Extrait de l'Ordre N^o 3.

Travaux du fort de
Beon.

PLANS DU FORT DE BRON EN 1875

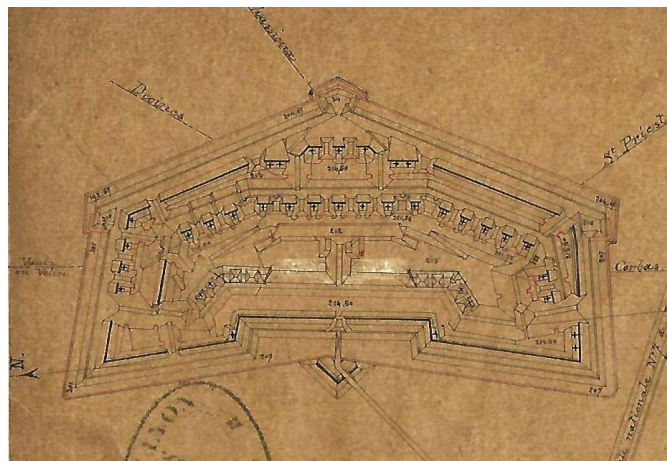
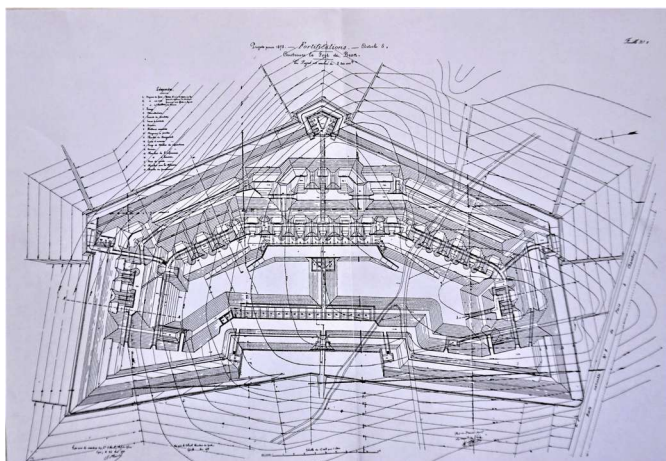
N^o 1 Il y a lieu de supprimer, à la gorge, l'étage casemat qui avait été projeté pour flanquer ce front. On ajoutera aussi le revêtement d'escarpe sur la courtine et les flancs du dit front de gorge.

N^o 2 On fera une nouvelle étude de la partie droite de l'ouvrage, (Flanc droit de l'Enceinte basse et du Cavalier) de manière à arriver à remplacer là aussi l'escarpe en maçonnerie par un talus en terre à $\frac{1}{4}$; on la soumettra au Directeur Supérieur le plus tôt possible :

N^o 3 Dans tout l'ouvrage, on révisera l'organisation des traversées de l'Enceinte basse, à l'effet d'obtenir une circulation non interrompue sur les terre-pleins, et l'on simplifiera le plus possible le dispositif de la bonnette.

N^o 4 La largeur des fossés doit, en principe être de 10 mètres au plafond; on s'y conformera autant que l'équilibre à obtenir entre les déblais et les remblais permettra de le faire.
